LE PROJET DE MODIFICATION DE LA LIMITE DU PARC NATIONAL DU MONT ORFORD

Bureau des audiences publiques en environnement

Mémoire présenté par

Association pour la protection du lac Brompton

Figure 8: Projet de bretelle à abandonner

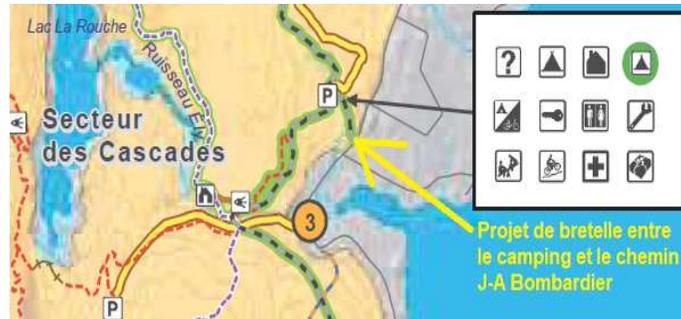
L'APLB propose une modification au projet par l'abandon de la bretelle piétonne et cyclable entre le futur camping et le chemin J-A Bombardier pour les raisons suivantes :

- La bretelle prévue donnerait accès au chemin J-A Bombardier et serait située à moins de 100 mètres de l'aire protégée du ruisseau Ély. Il en résulte un risque de débordement de la clientèle de la SÉPAQ dans l'aire de conservation protégée et il s'en suivrait des impacts écologiques néfastes (Figure 8).

- La bretelle serait située à 475 mètres du pont du ruisseau Ély, directement dans l'aire de conservation. Bien qu'il s'agisse d'une aire de conservation interdite d'accès, nous devons anticiper que le ruisseau va constituer un attrait évident pour les usagers du parc. Les visiteurs seront tentés de s'en approcher, de s'y baigner et même d'y naviguer. Les écosystèmes en place en seraient directement affectés.
- Le piétinement des berges entraînerait des zones de sol à nu, de l'érosion et de la sédimentation dans le lac, contribuant ainsi à l'eutrophisation prématurée du lac Brompton.
- Au niveau de la sécurité routière, les piétons et cyclistes qui emprunteraient la bretelle pour sortir du futur camping se retrouveraient directement sur le chemin J-A Bombardier. Il en résulterait un risque significatif d'accident.

Dans ce contexte, l'APLB demande au MELCCFP d'abandonner le projet de bretelle au profit d'une modification de l'entrée no 3.

Figure 9: Modification de l'entrée no 3 et abandon de la bretelle

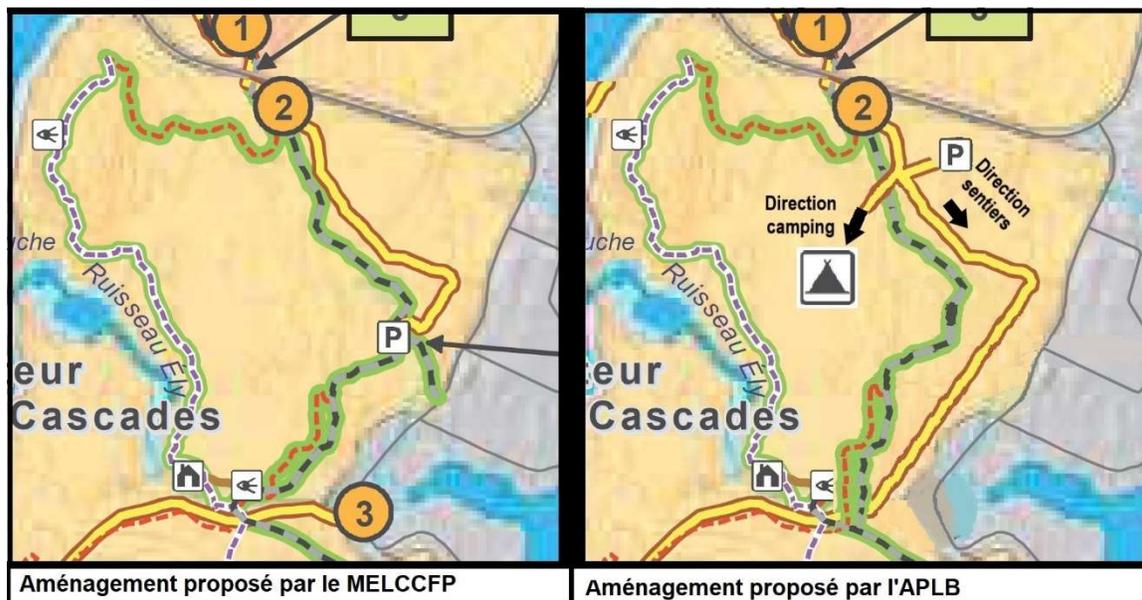
L'APLB demande au MELCCFP de modifier l'entrée no 3 (entrée des visiteurs vers les sentiers menant aux lacs Larouche, Brais et Fontaine) de façon à ne pas augmenter la circulation qui traverse l'aire protégée du ruisseau Ély.

L'entrée no 3 par le chemin J-A Bombardier serait ainsi déplacée afin d'accéder au secteur via l'entrée principale, par la route 222. Dès l'entrée principale du camping, une intersection inviterait les visiteurs à se diriger soit vers le camping, soit vers les stationnements destinés aux visiteurs journaliers.

Tel que démontré dans la figure 9, l'entrée no 3 qui donne sur le chemin J-A Bombardier serait abandonnée. Cette modification implique l'aménagement d'un chemin d'environ 350 mètres qui relierait la zone du camping au chemin de l'entrée no 3. Un bref relevé sur le terrain démontre qu'il est possible de profiter d'un axe idéal et peu accidenté et favorable à sa réalisation.

Cette option requiert la construction d'un pont au-dessus du ruisseau Ély. Une étude devrait être menée afin de définir l'axe favorable pour ce pont qui accueillerait les véhicules, les vélos et les piétons. Il serait également essentiel de prévoir des mesures de contrôle des sédiments lors des travaux de construction.

L'APLB demande de remplacer le projet d'entrée no 3 via le chemin J-A Bombardier par une entrée via la route 222. Cet axe de circulation serait adjacent mais isolé du camping.

Dans ce contexte, l'APLB demande au MELCCFP d'abandonner également le projet de bretelle pour piétons et cyclistes qui donnerait accès au chemin J-A Bombardier, au profit de la modification de l'entrée no 3.

Figure 13: Secteur du projet de stationnement no 9

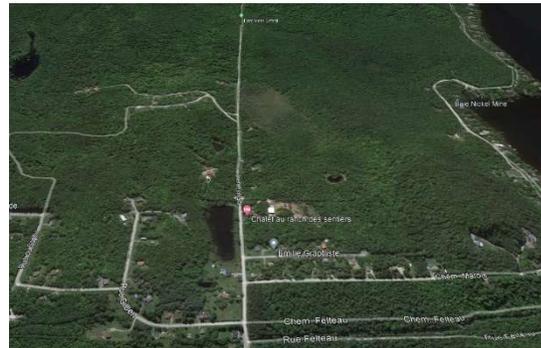
Dans l'attente des résultats de cette étude, l'APLB se questionne de son côté sur l'érosion du ruisseau Nickel qui pourrait être accentuée par l'implantation d'un stationnement à l'endroit prévu. Une des sources de cette inquiétude provient de l'effet de la déviation du ruisseau Nickel par les bûcherons lors de travaux forestiers.

Aujourd'hui, il n'y a plus de travaux forestiers à cet endroit et, conséquemment, il n'y a plus d'entretien effectué sur les sentiers forestiers. Cependant, le développement de l'*Orée des bois* se poursuit, et les sédiments et débris végétaux continuent d'atteindre l'embouchure du ruisseau où un delta important s'est formé.

En attente des résultats des études du RAPPEL, l'APLB demande au MELCCFP de tenir compte des recommandations qui lui seront présentées en 2023.
